Second Opinion Geluid JSF

RIVM Rapport 630025001/2010

Dit onderzoek werd verricht in gezamenlijke opdracht van de Provincie Fryslân en het ministerie van Defensie, in het kader van project E/630025 - Geluidonderzoek JSF.

Second opinion over geluid van de JSF

Bijlage 4 Correctie voor het bodemeffect

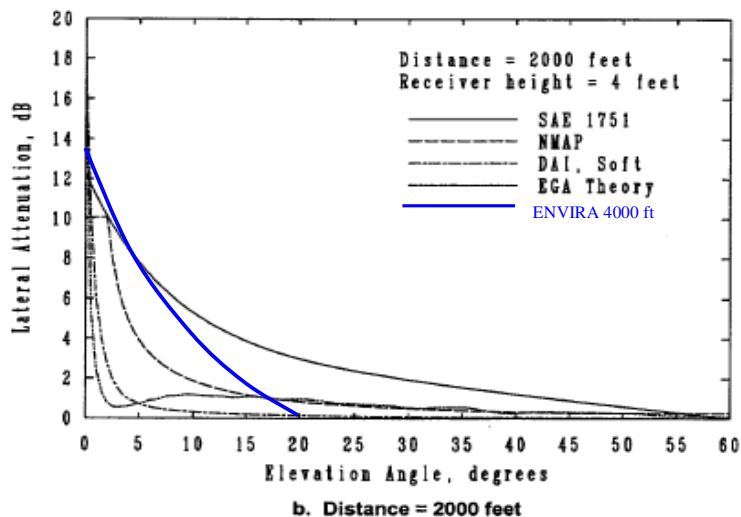
Het dry lake bed bij Edwards AFB kan volgens het NLR akoestisch getypeerd worden als 'hard', vergelijkbaar met beton. Rondom de vliegbasis in Leeuwarden is overwegend een gras/polderbodem aanwezig, wat verlagend werkt ten opzichte van een harde bodem. Voor luchtvaartgeluid wordt hiervoor een correctie gebruikt die bestaat uit:

- een bodemdemping bij loodrechte inval onder het vliegveld, het grondeffect
- een extra verzwakking ten opzichte van loodrechte inval bij scherende inval, op afstanden loodrecht op het vliegveld, de zogeheten 'laterale verzwakking'.
